[改善箇所説明図]

【改善内容】

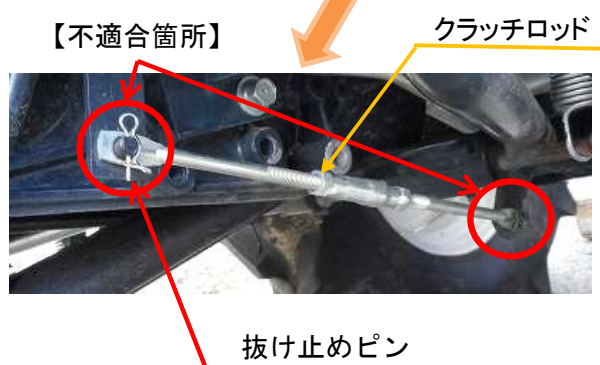
不具合発生箇所

農耕トラクタにおいて、クラッチペダルとクラッチを連結するロッドの抜け止めピンの形状が不適切なため、圃場作業中に剪定した枝等に乗ると、抜け止めピンが枝等に接触して抜けることがある。そのため、ロッドが外れてクラッチが切れなくなり、最悪の場合、走行不能となるおそれがある。

改善内容

全車両、抜け止めピンを対策品（ワリピンおよびザガネ）と交換する。

ワリピンへの変更にて識別する。
